ES 17.9.2019

Fotos relativ unstrukturiert

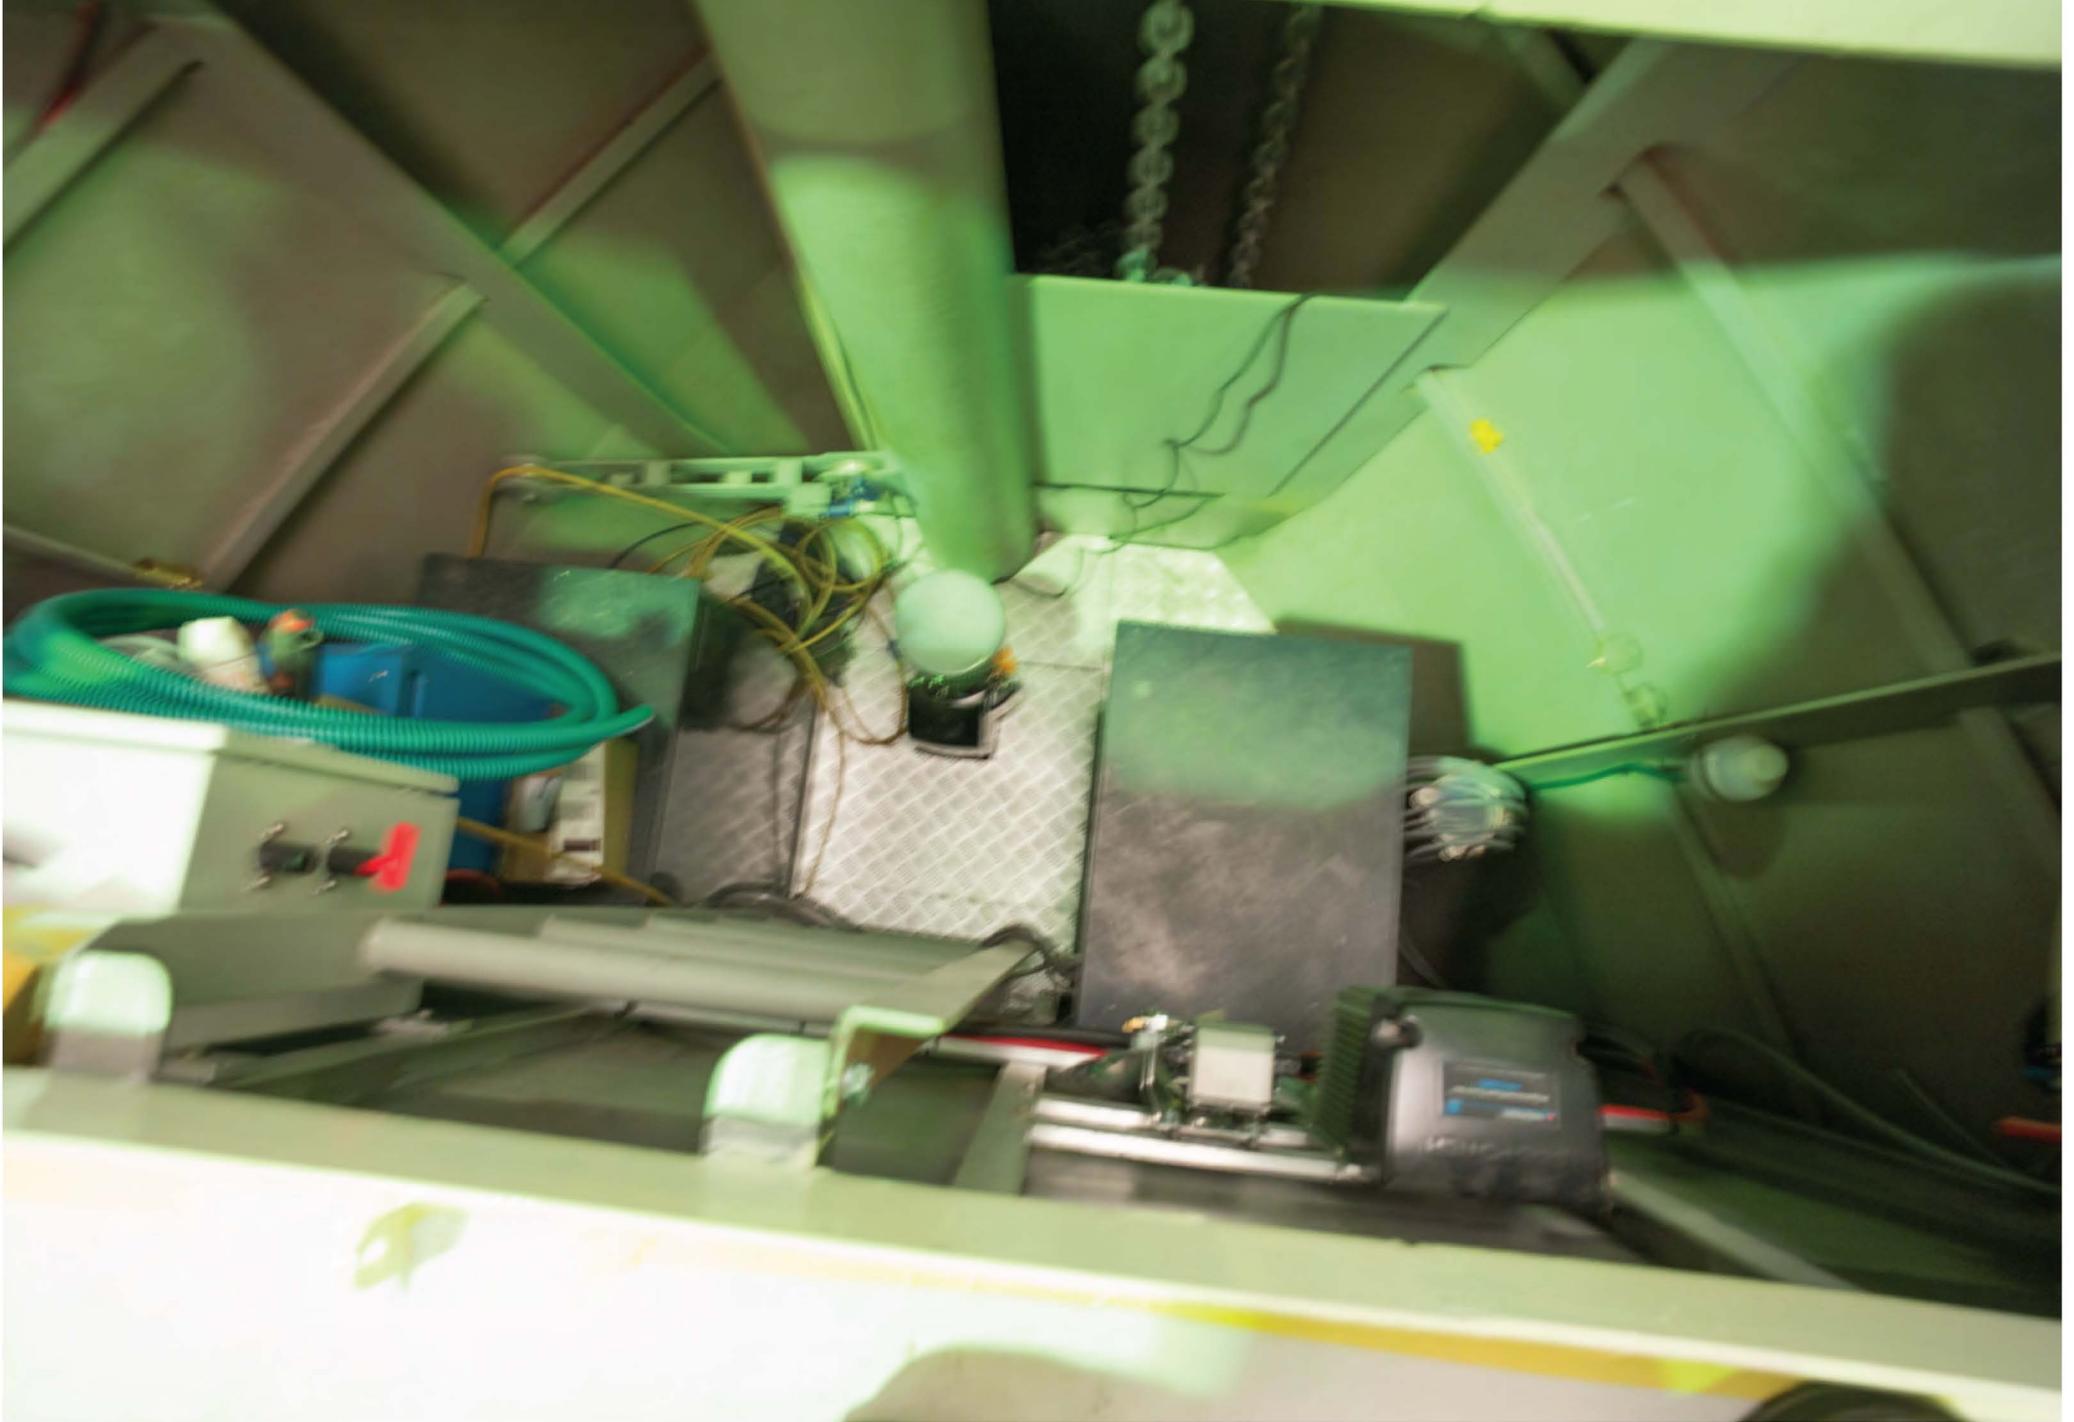
18 Solarpanel anstatt 24.

Teak nur aufgelegt. Muss noch geschliffen, lackiert und befestigt werden.

Keller im Bug. Es ist nicht alles angeschlossen. Wir wissen nicht was wofür ist.

Die nicht bestellten zusätzlichen Batterien sind immer noch drin 2'800.-. Spudpal nicht angehängt.

Steuerrad nicht befestigt, keine Navigationsgeräte, Glasplatte lose aufliegend, nichts verbunden. Fenster nirgendwo verkittet (aussen und innen).

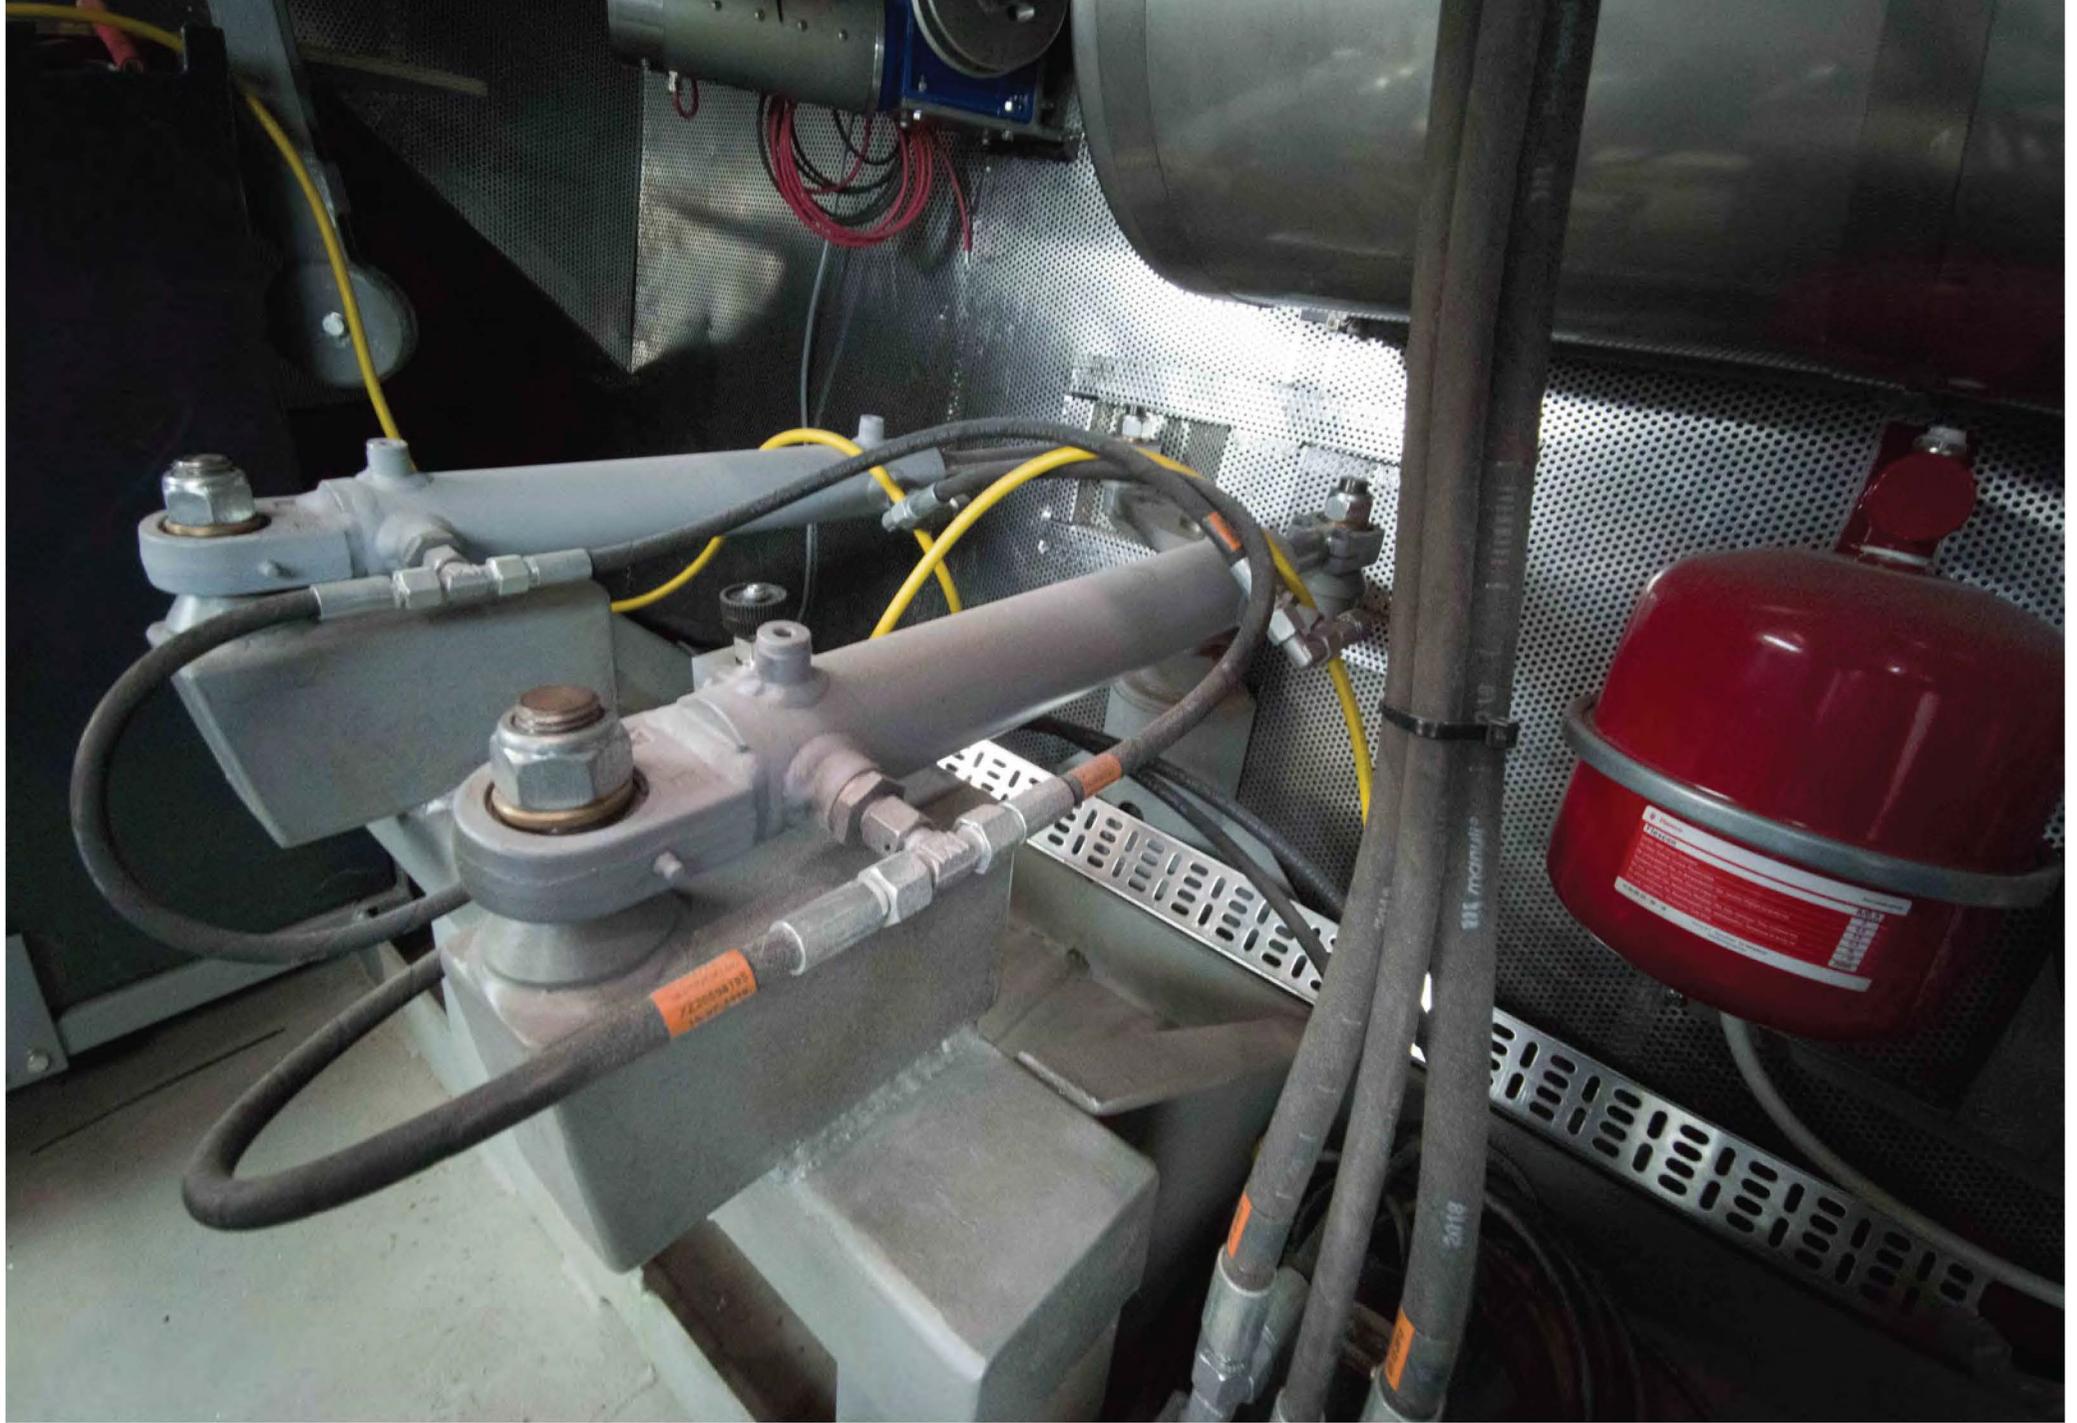
Salon: alle Kittfugen und Vorhangstangen fehlen. Es braucht diverse Farbkorrekturen. LED Band links fehlt.

Belüftung Dampfabzugshaube funktioniert noch nicht. 18 anstatt 24 Solarpanels.

LED Lampen Aussenseite fehlen. Kittfugen an den Fenstern fehlen. Scheibenwischer fehlen.

Ruder angehängt.

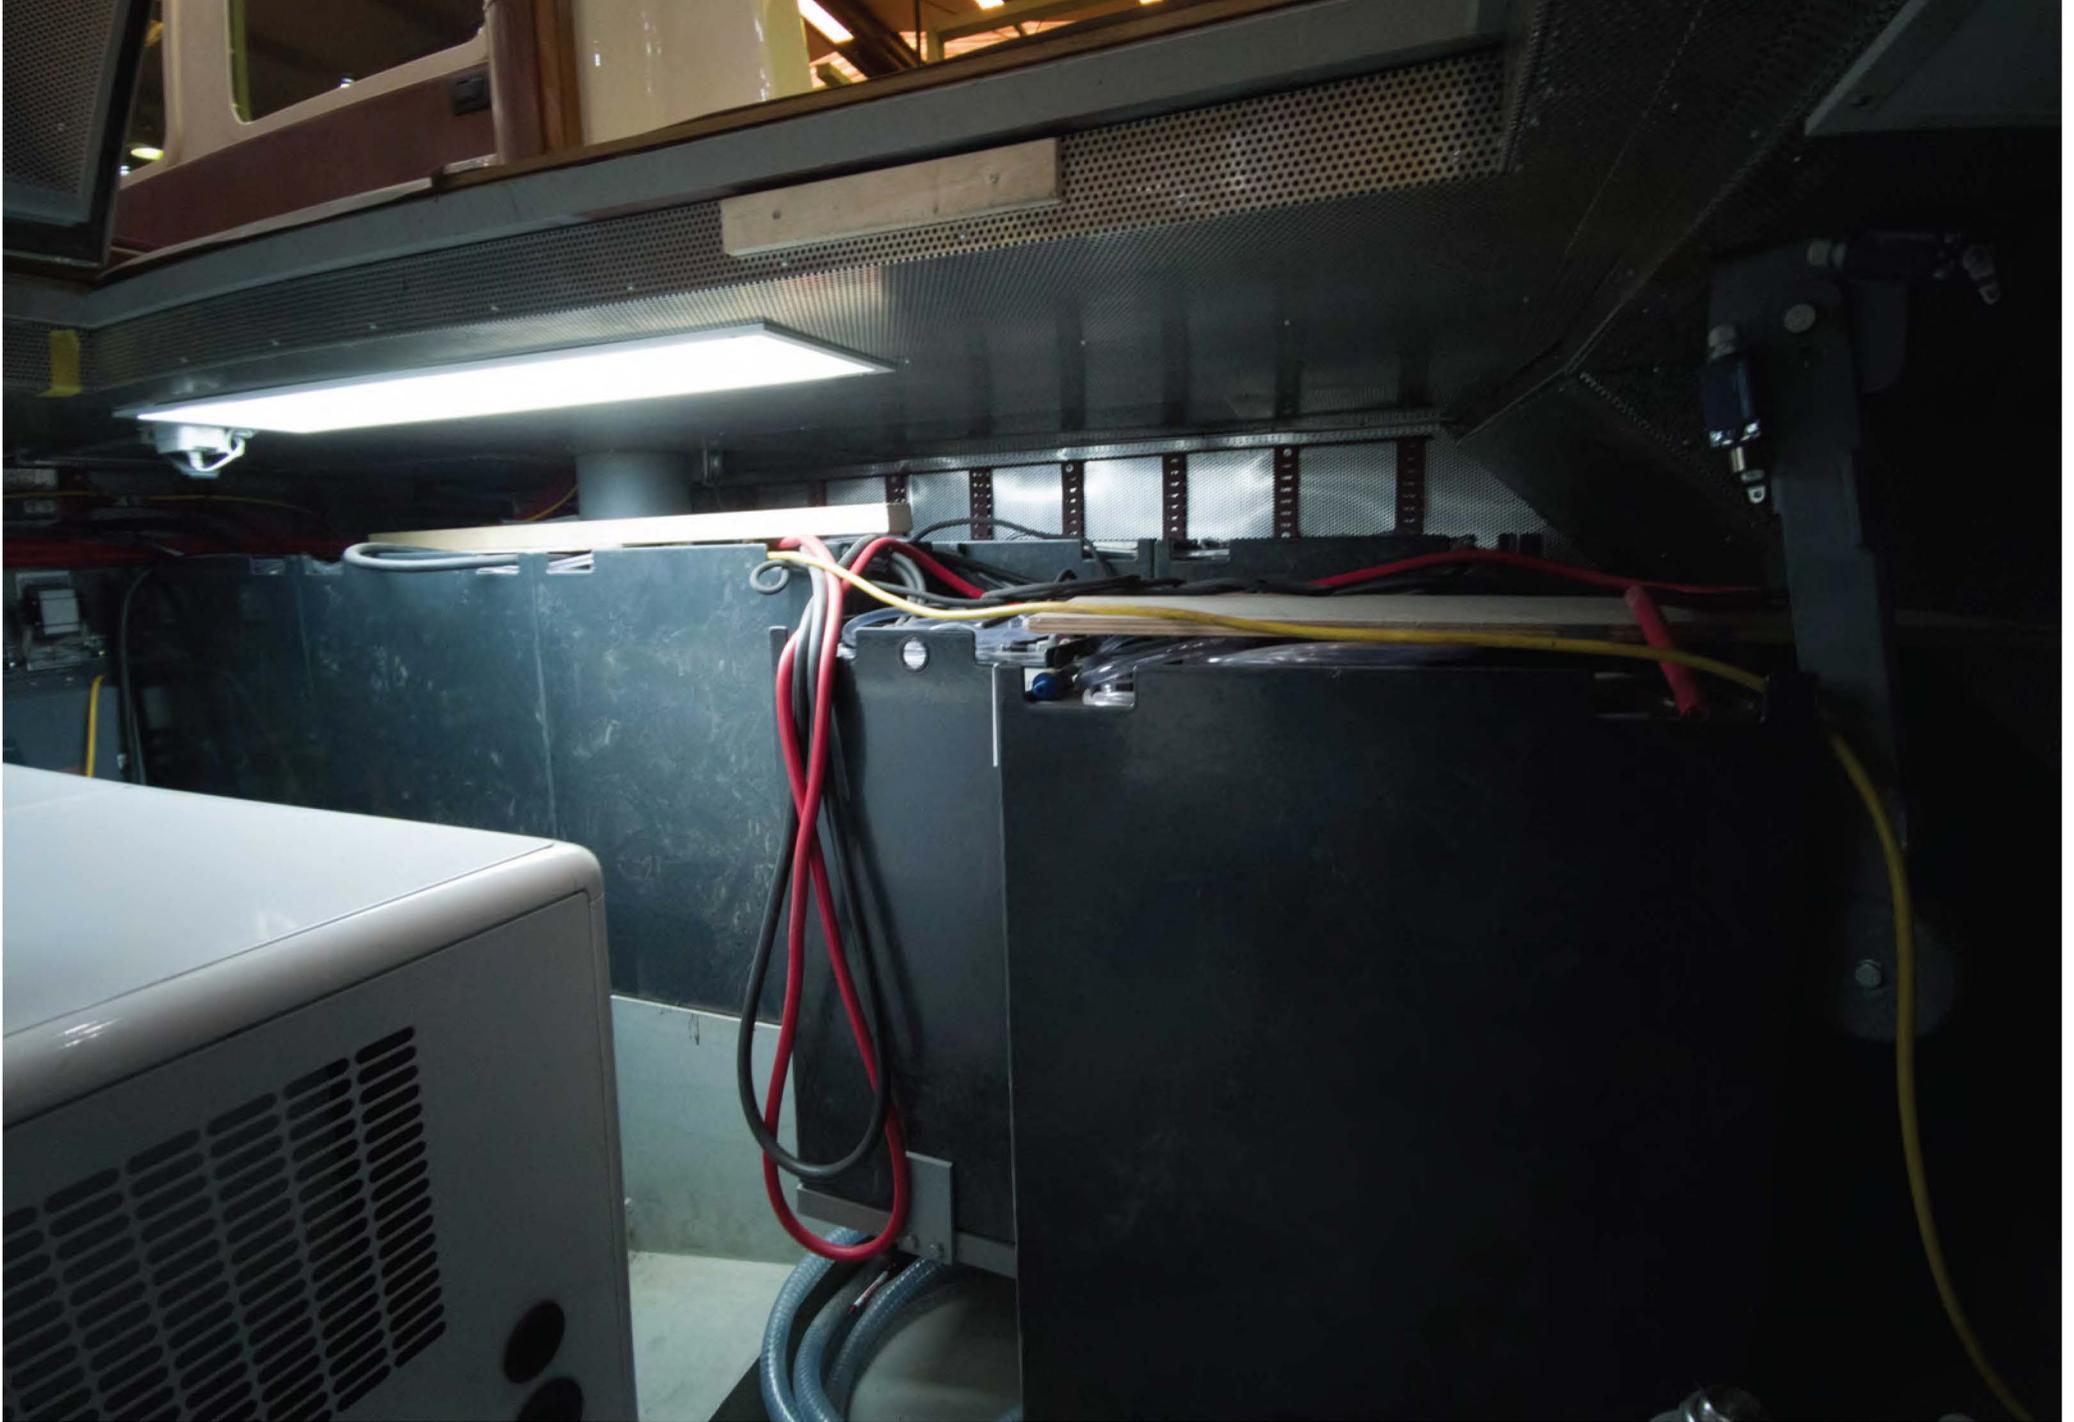
Batterien. Kabel liegen ungeordnet da. Angeschlossen? Lüftung fehlt völlig. Batterien nicht komplett installiert.

Querstrahlruder fehlt, Loch dafür fehlt, es fehlt alles komplett.
